DIAGNOSTIC DE L'ETAT DE L'INSTALLATION INTERIEURE D'ELECTRICITE

| Adresse : 93 route de cuqeron | Distributeur d'électricité : Enedis |
| Lieu-dit / immeuble : | Rapport n° : BOUYE 62439 14.12.20 ELEC |

Point de contrôle N° B.1.3 i)

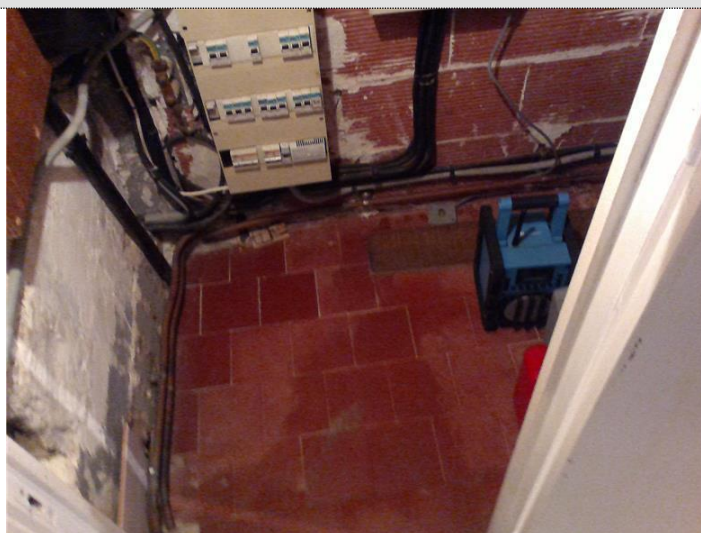
Description : Le dispositif assurant la COUPURE D'URGENCE est placé dans une armoire, un tableau, un placard ou une gaine dont la porte est fermée à l'aide d'une clé ou d'un outil.

Observation(s) Déplacer l'appareil général de commande et de protection

Point de contrôle N° B.3.3.6 a1)

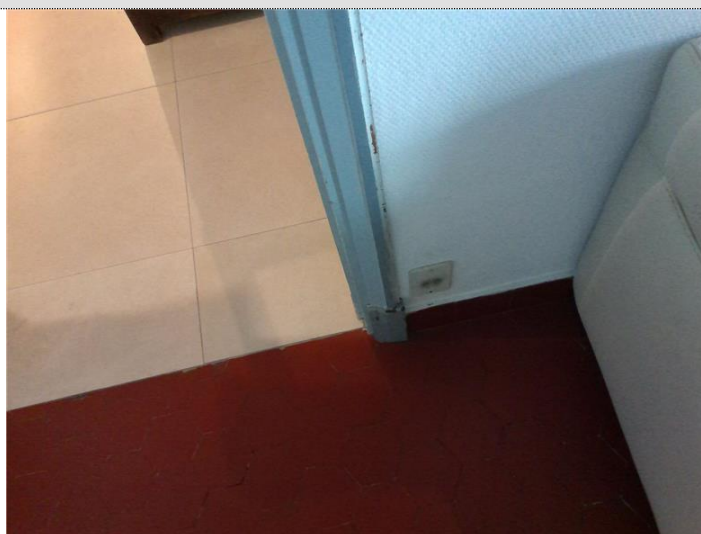
Description : Au moins un socle de prise de courant ne comporte pas de broche de terre.

<u>Description :</u>	Au moins un socle de prise de courant comporte une broche de terre non reliée à la terre.
<u>Observation(s)</u>	Certains socles de prises de courant comportent une broche de terre mais leur connexion n'est pas effective. Mettre en place un dispositif différentiel 30 mA à titre de mesure compensatoire.

Observation(s) Des socles de prises de courant ne comportent pas une broche reliée à la terre. Mettre en place un dispositif différentiel 30 mA à titre de mesure compensatoire.

Point de contrôle N° B.4.3 e)

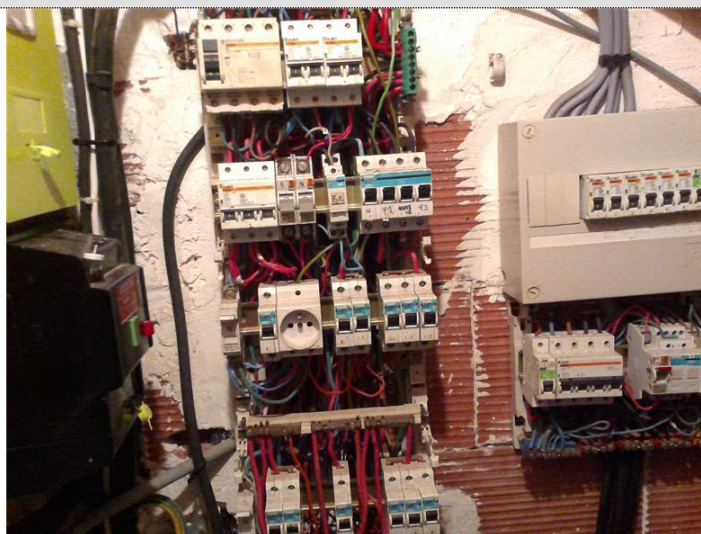
<u>Description :</u>	Le courant assigné (calibre) de la protection contre les surcharges et courts-circuits d'au moins un CIRCUIT n'est pas adapté à la section des CONDUCTEURS correspondants.
<u>Observation(s)</u>	Prévoir de mettre tous les dispositifs de protection contre les surintensités en conformité (calibre adapté à la section des conducteurs correspondants)
